Associazione "Vivere in Valdiseive"

OGGETTO: Procedimento di Valutazione di Impatto Ambientale, integrato ai sensi dell'art. 10, c.3 del D.Lgs. 152/2006 con la Valutazione di Incidenza di cui all'articolo 5 del D.P.R.357/1997, comprensivo dell'autorizzazione paesaggistica di cui all'art. 146 del D.Lgs. n. 42/2004 e della Verifica del Piano di Utilizzo delle Terre e Rocce da Scavo, D.P.R. 120/2017, art. 9, per il progetto: SS 67 "Tosco Romagnola" per i lavori di adeguamento del tratto tra la località S. Francesco in Comune di Pelago e l'abitato di Dicomano. Variante di Rufina (FI). Lotto 2A - 2B.

In qualità di Presidente pro tempore dell'Associazione " Vivere in Valdisieve" (CF: 94178730480) con sede legale c/c Avv. Duccio Sebastiani, Firenze in Viale E. Torricelli n. 15 – CAP-50125 (FI).

Foto 5

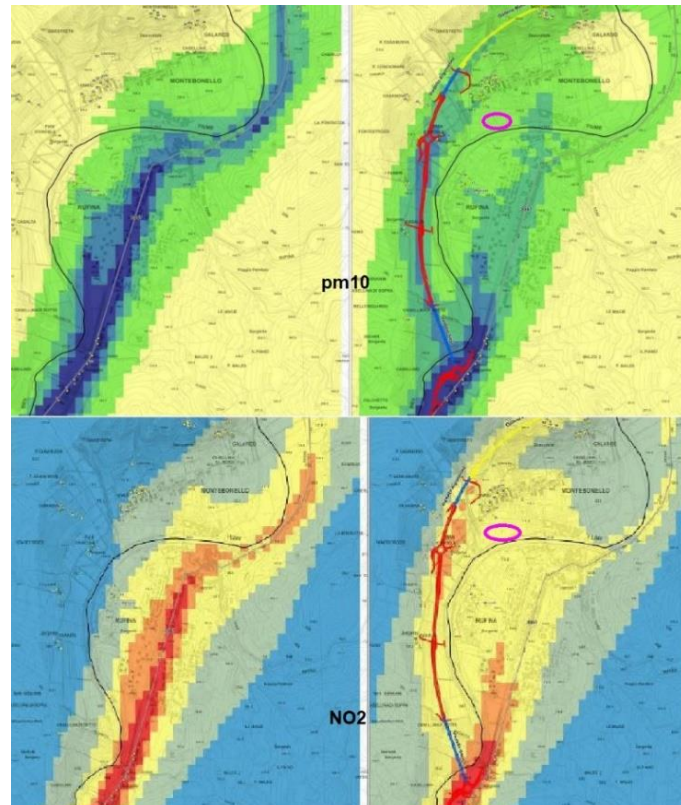
Oltre a questa mancanza, notiamo che comunque sia, in questa area, vi sarà un accumulo degli inquinanti visto lo sbocco anche della vicina galleria (a ridosso anche dei molti edifici che si trovano in quella zona). Per correttezza diciamo che la fabbrica insalubre è rimasta al centro del paese, e in un certo senso lo è anche di Rufina, anche se è separata dal fiume Sieve. Nella foto 5, il cerchio in rosa (a dx) è l’area dove è situata la fabbrica (in quella zona ci sono anche altre attività artigianali).

Nelle fotosimulazioni delle emissioni NO₂, ci sembra strano anche che tutto il centro di Rufina (eccetto davanti alla Coop), rimanga tra 0,5 e 1 (mcg/mc – colore giallo). In quanto c’è anche la Stazione Ferroviaria con diversi parcheggi sempre pieni di auto, ed una circolazione interna che crea un movimento dovuto agli spostamenti tra scuola, lavoro, servizi, sport, quasi esclusivamente sempre nelle ore di punta. Ed è impensabile immaginare di diminuire il traffico interno e/o generato dalle attività locali, o che coloro che arrivano da Pontassieve o Dicomano, possano preferire la nuova variante per arrivare nel centro abitato di Rufina (con dispendio di km. inutili). A Rufina c’è anche un distributore di benzina, che si presume possa essere attrattivo per gli automobilisti per rifornirsi del carburante, anch’esso determina movimento dei mezzi in quel luogo (pesanti e non).

Foto 9

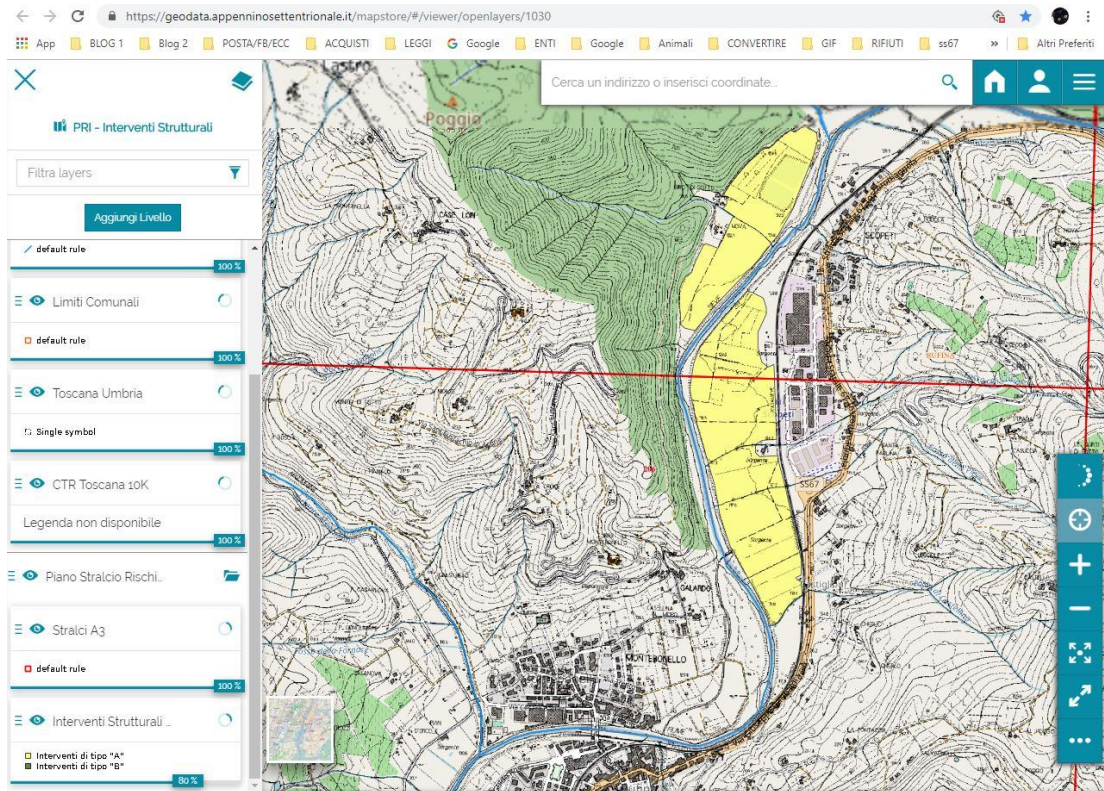
I piloni del viadotto che esce dalla galleria per congiungersi alla rotatoria di Scopeti, ricadono in gran parte nella cassa di espansione in riva sinistra del fiume Sieve, dividendola in due. **Eventuali volumi compensativi alla naturale espansione dell'acqua in caso di esondazione, e per non aggravare il RISCHIO a valle, da dove vengono recuperati? Lo ribadiamo anche più avanti.**

Foto 17

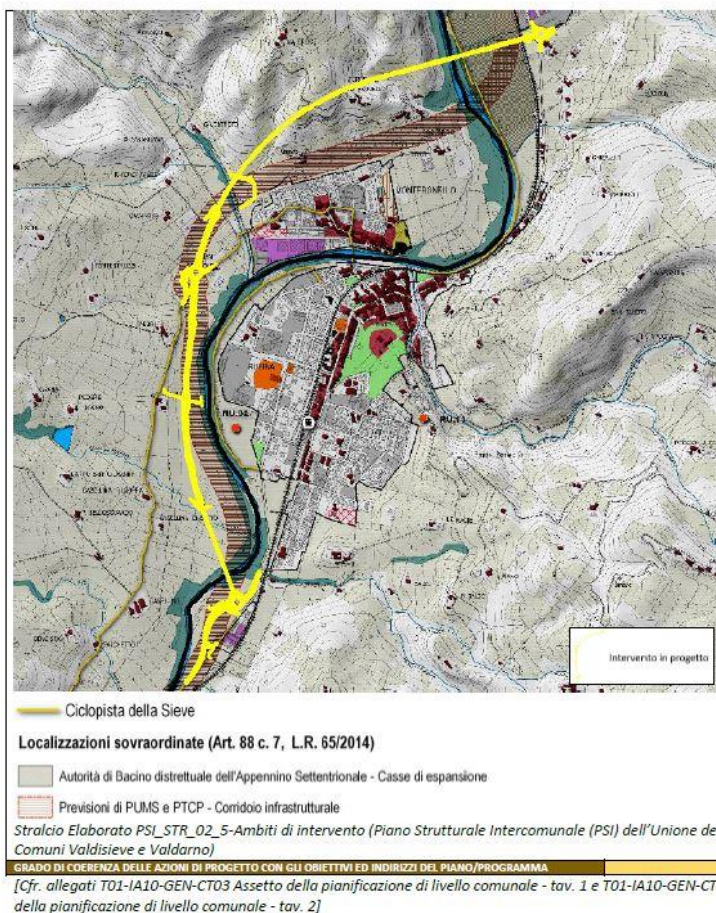
Inoltre percorre un tracciato completamente al di fuori del corridoio infrastrutturale previsto che era stato lasciato abbastanza largo proprio per permettere di adagiarsi il nuovo tracciato, anche se avesse avuto bisogno di qualche correzione, comunque rimanendoci dentro. Foto 17

E meno male che, sul lato di Pontassieve, dove scorre quasi per intero il progetto, doveva essere quasi tutto in “armonia” morfologica e seguire i lineamenti del paesaggio (con diversi tratti definiti “a tasca” ecc.). Anche la stessa Relazione del RU Pontassieve- Elab. A, si esprimeva in modo simile: *“L’insieme delle trasformazioni, compresa quella più importante del nuovo tracciato stradale della statale 67, dovrà essere pensato, progettato e realizzato tenendo conto dello straordinario paesaggio che attraversa questo territorio e della sua fragilità dovuta ai due fiumi, Sieve e Argomenna, che lo attraversano”*.

Foto 21

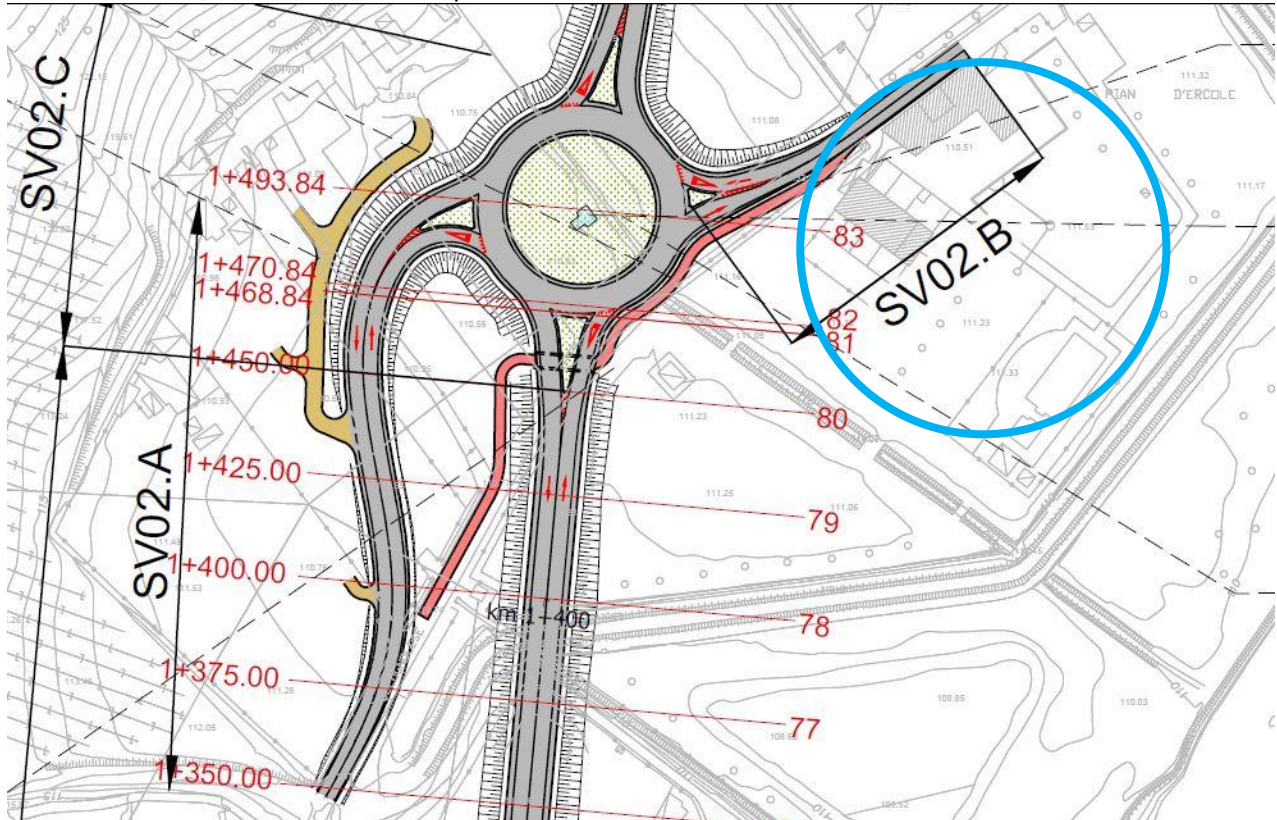
Intanto partiamo dal solito **rilevato** rispetto al piano di campagna: come si vede nelle foto 21 (T011A20GENPP01), 22 (rendering simulato) e 23 (Google Maps), l'**uscita** per Montebonello finisce quasi direttamente dentro alle finestre dell'Albergo Pian d'Ercole Resort (attualmente in vendita – cerchio blu). L'uscita è ancora in rilevato (stando al rendering) e passa proprio davanti al cancello e alle finestre della casa colonica principale (da dove passerà poi anche la mini pista ciclabile), e circa alla stessa altezza della palazzina dei mini appartamenti (subito sulla destra).

Nei campi dove è prevista la rotatoria ci sono diversi **canali di raccolta dell'acqua** proveniente dai campi e vigne sovrastanti, anch'essi pieni di fossi che si ricollegano a quelli in piano che poi defluiscono in Sieve. I 2 fossi principali rimangono completamente **TOMBATI** (come si evince dalle planimetrie) a causa: uno della rotatoria stessa, uno sia dallo svincolo ovest che dal tracciato principale (tutti in rilevato) minimo di 4 metri. Soprattutto quello sotto la rotatoria è già oggi causa anche di allagamenti dei campi durante piogge intense perché il materiale che viene portato dalla collina tende ad ostruirlo lungo il percorso, formando dei tappi. Che il materiale, durante la pioggia, venga trasportato dall'alto verso il basso sembrerebbe cosa palese da capire, a meno che non si faccia passare una tubazione enorme sotto strada fino alla Sieve (che piano piano però si riempirebbe, i contadini di quegli orti lo sanno bene, basta chiederlo a loro), ma non ci sembra di aver capito che sia così. Quindi quando ci saranno piogge intense quel punto costretto tra i rilevati di rotatoria, uscite e tracciato, diventerà una bella piscina.

Foto 24 pozzi e derivazioni

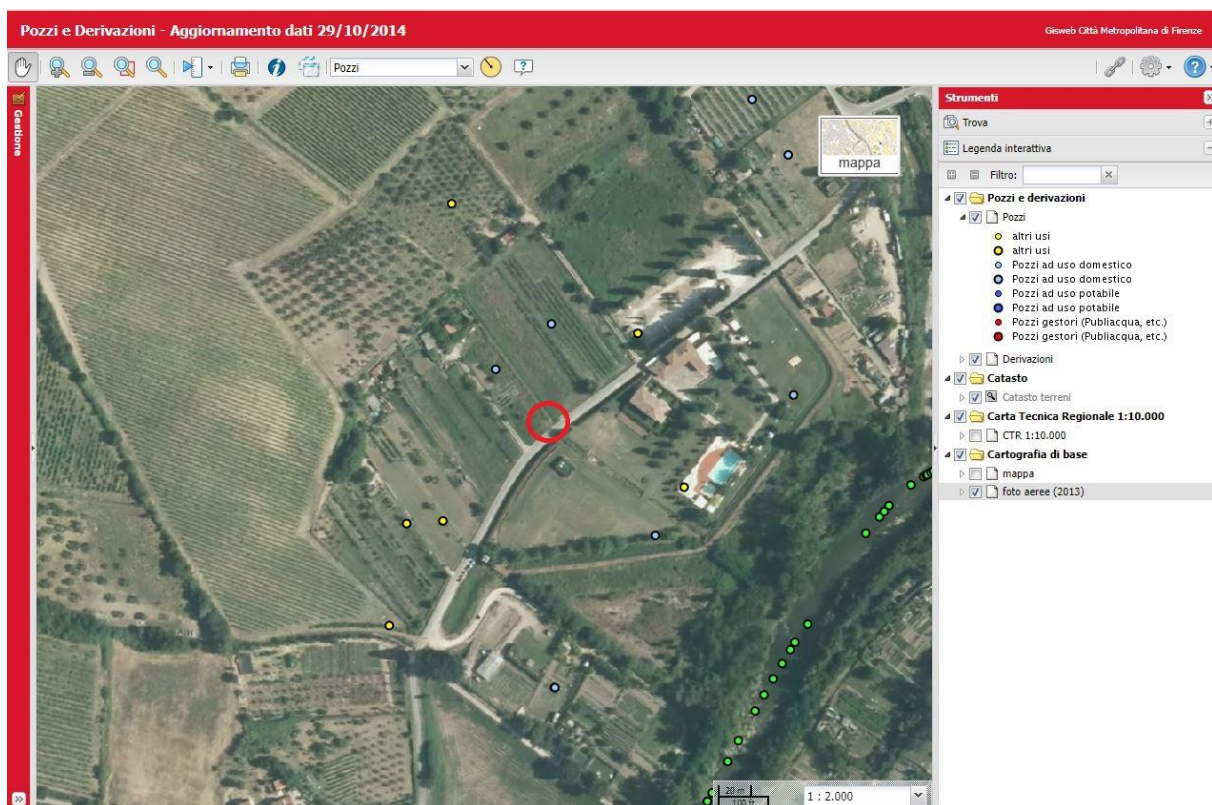
Addirittura un POZZO, a servizio di 3 famiglie (oltre agli orti) che vi hanno la residenza, RESTA completamente SOTTERRATO sotto la ROTATORIA. Stiamo scherzando? Foto 24
